改善箇所説明図

< 取扱説明書の不具合発生ページ >

基準不適合発生箇所

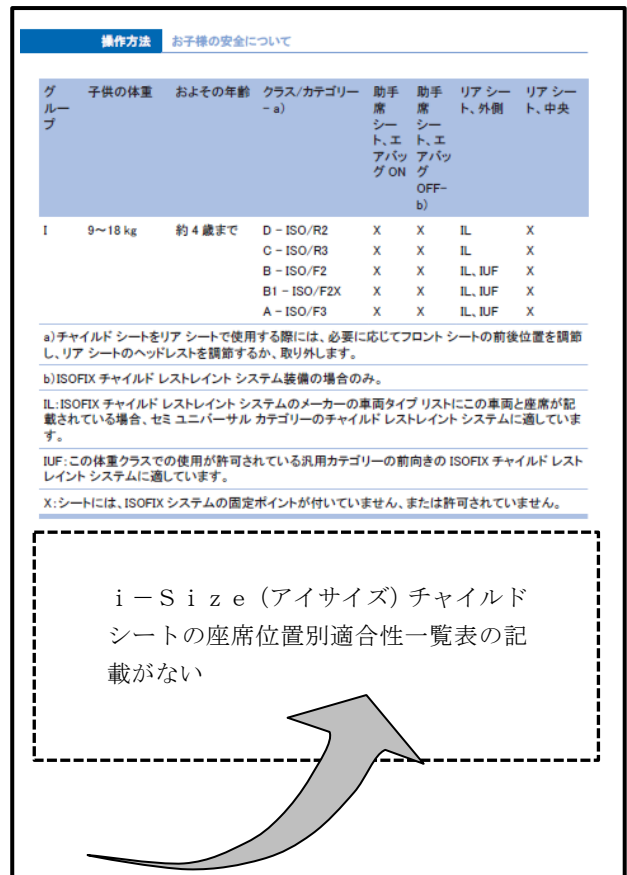
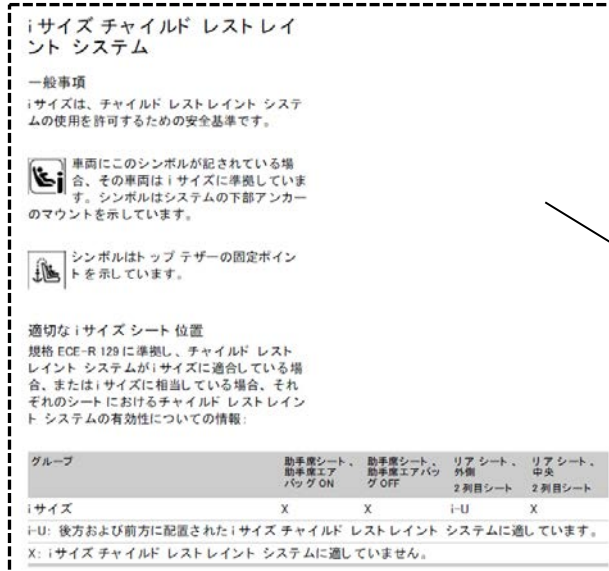
取扱説明書において、「i-Size (アイサイズ) チャイルドシートの座席位置別適合性一覧表」が記載されていないため、保安基準第22条の3 細目告示第30条 (協定規則第16号第6改訂版) に適合しない。なお、チャイルドシート固定時の機能上に問題はない。

全車両、「i-Size (アイサイズ) チャイルドシートの座席位置別適合性一覧表」を記載した補足版を車両取扱説明書に貼付する。
